Réponse aux demandes de pièces complémentaires

Construction d'ombrières d'élevage de type volière
avec couverture photovoltaïque à Chavagnes-en-
Paillers (85250)

Le présent document vise à répondre aux demandes de pièces complémentaires du Cas par Cas reçu par les services de la DREAL en date du 01/10/2025 sous la référence : 006481/KK P.

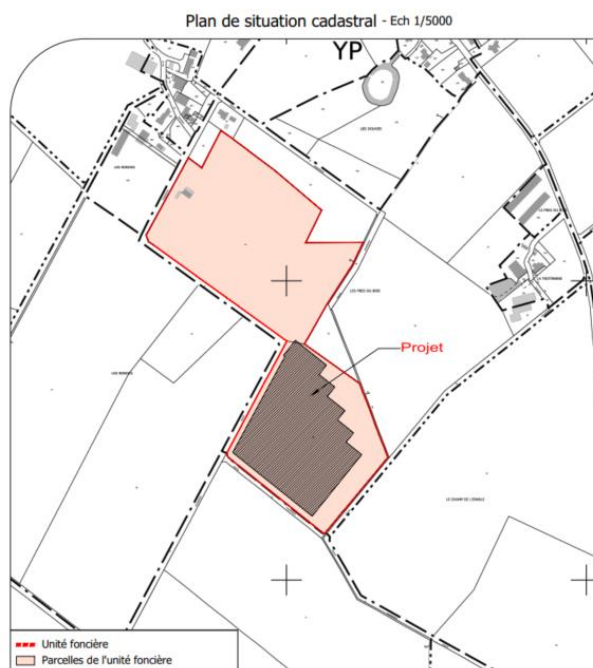
Vous indiquez les références des parcelles n°47 et 18 de la section YP pour les implantations d'ombrières d'élevage. Or, les plans ne font état d'installations projetées que sur la parcelle n°18. Il semble que la parcelle n°47 ne soit concernée que par des volières actuelles appelées à être remplacées par le projet. Merci de rectifier en apportant les précisions nécessaires en cohérence avec les informations produites par ailleurs dans les différentes pièces du dossier.

Le projet des ombrières d'élevage (type volière) sont en effet positionnées sur la parcelle YP n°18, toutefois, la parcelle YP N°47 appartenant à M.PAVAGEAU et étant contigüe à celle-ci viennent constituer l'unité foncière. Ces deux parcelles seront donc déclarées dans le dépôt de permis ce pourquoi cette parcelle 47 permettra de recevoir les équipements anti-incendies (poche souple).

La délimitation entre la parcelle n°18 et n°47 figure en jaune sur l'extrait de plan ci-dessous et le plan de situation cadastral signifiant l'unité foncière (aussi joint en annexe).

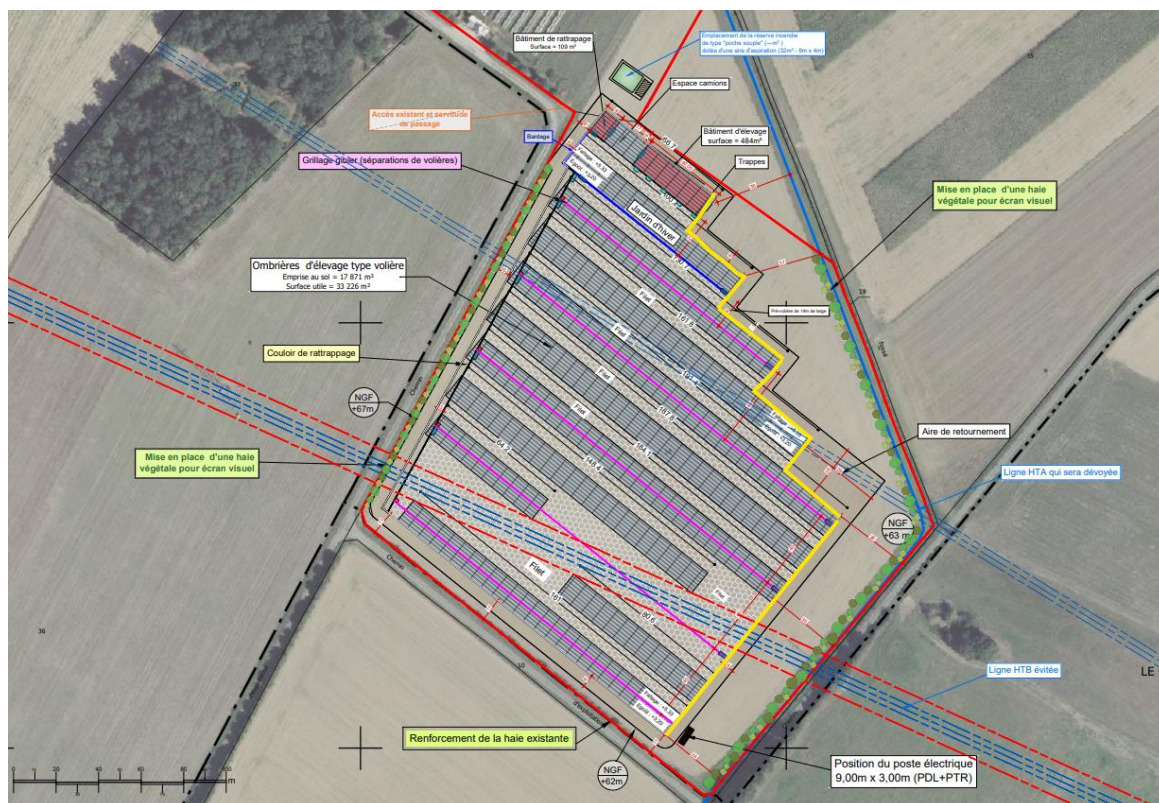
Rubrique 4.5 Préciser les caractéristiques des volières à démolir. Préciser les linéaires de tranchées

Les linéaires de tranchées précisés sur le plan ci-dessous en jaune ont pour objectif d'accueillir les câbles électriques reliant les rampants photovoltaïques au Poste De Livraison (PDL) et Transformation (PTR).

La longueur totale des linéaires de tranchées est de 425 mètres. Les tranchées ont une dimension d'environ 1m de profondeur par 1m de largeur.

Ecart entre le poteau électrique au sud-est et le cours d'eau longeant la parcelle

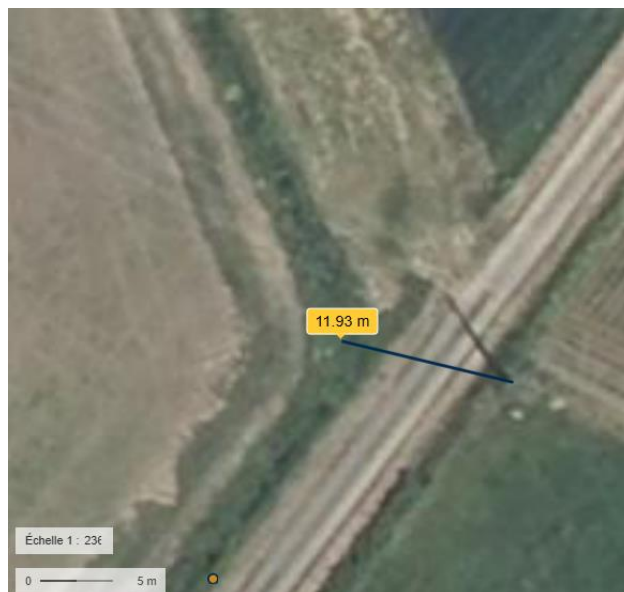
L'annexe relative au pré-diagnostic écologique (fig 9) met en évidence un « cours d'eau » en périphérie immédiate du projet dont le tracé coïncide sur une partie avec celui qui serait emprunté par la ligne électrique aérienne à dévier. Par conséquent, des précisions sont attendues quant à la nature et l'importance des impacts potentiels des travaux de dévoiement de la ligne qui constituent une composante du projet.

Les travaux de dévoiement ne sont pas susceptibles d'avoir des impacts sur le cours d'eau existant.

Les travaux impactant le sol seront localisés sur l'emplacement des poteaux à mettre en place ou déplacer, et seront très localisés sans impact alentour considérable.

Les poteaux à déplacer ou mettre en place sont tous situés à plusieurs mètres du cours d'eau, et sont donc pas susceptible d'avoir un quelconque impact sur celui-ci.

Le poteau électrique à mettre en place au nord (en vert ci-dessus) pourra facilement être positionné afin de ne pas avoir d'impact sur le cours d'eau.

La distance entre le poteau d'électrique au sud-est et le cours d'eau est de plus de 10 mètres. Par ailleurs, ce poteau ne semble pas nécessiter de déplacement selon la méthode de dévoiement présentée.
